Gesamtansicht von Südost
M 1:50

Telefonica Germany GmbH & Co. OHG Georg-Brauchle-Ring 23-25 80992 München							
Ersteller:	Datum:	Name:		Standortname:	Ostrach			Blatt		4	
erstellt:	20.05.2020	iwb / H.B.		Örtlichkeit:	Raiffeisenstrasse 2 88356 Ostrach			von		15	
geprüft:	20.05.2020	iwb / U.M.									
freigegeben:											
Netzelement-Nr.	EP	AP	AS	Bemerkungen		Netzelement-Nr.	EP	AP	AS	Bemerkungen	
509 25 0616 A		X		zeichnerisch aktuell angepasst		509 32 4097 A		X			
509 30 4551 A		X		zeichnerisch aktuell angepasst							
509 31 3173 A		X		zeichnerisch aktuell angepasst							
Maßstab:	Standort-Nr.:			Bezeichnung: Gesamtansicht				Rev.		AD	
1:50	5 8 8 9 9 1 0 8 4			AP

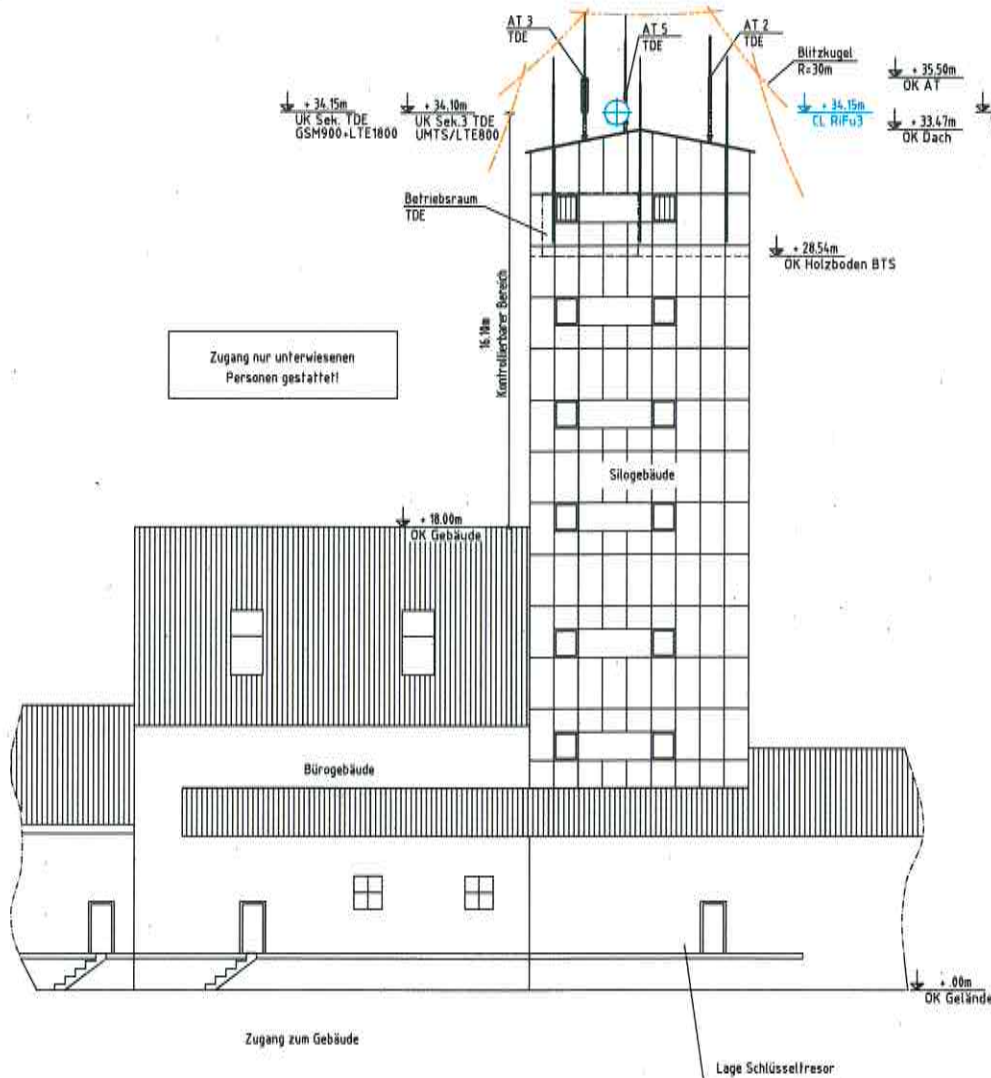
1x vorh. Rifu 1 inkl. ODU und Kabel demontieren

1x neue Rifu3 B600 an AT5 montieren
1x neue Swaybar L-Ausleger Zschg.-Nr. BT 401_31
1x Swaybar zusammen mit dem Ausleger an der Antenne und AT 5 als Schere befestigen
3x neue ODU's im Technikraum montieren

2x neue Hohlleiter für Rifu3 auf vorh. Kabelweg verlegen
2x neue RGB Kabel für Rifu3 verlegen

Bestandsverstärkung nachrüsten

3x vorh. Antennen R742215_V01 UMTS demontieren

3x neue Antennen (ADU4510R9v06) für UMTS und LTE800 an vorh. AT1 + 4 montieren
2x Clamp für S1 + S2
1x Huawei Halterung für S.3
- vorh. GSM1800 wird ersetzt durch LTE1800
- vorh. GSM1800 Sender (3x MRFLd) für LTE1800 weiter verwenden
- vorh. RRU's für UMTS im Technikraum nach links verschieben und für die neue Antennen weiter verwenden
- 3x RRU5309-Modul LTE800 neben den best. RRU's UMTS montieren
- BBU Steckkarten für LTE800 und LTE1800 nachrüsten

3x LWL Kabel + 3x DC Kabel für UMTS und LTE800 von Technik zu Antennen verlegen
12x 1/2" Feeder ab RRU - Ant. für UMTS und LTE800
- Batterien müssen nachgerüstet werden (IFI in ZAS eingebaut)
- BBU und DCU Upgrade für LTE800
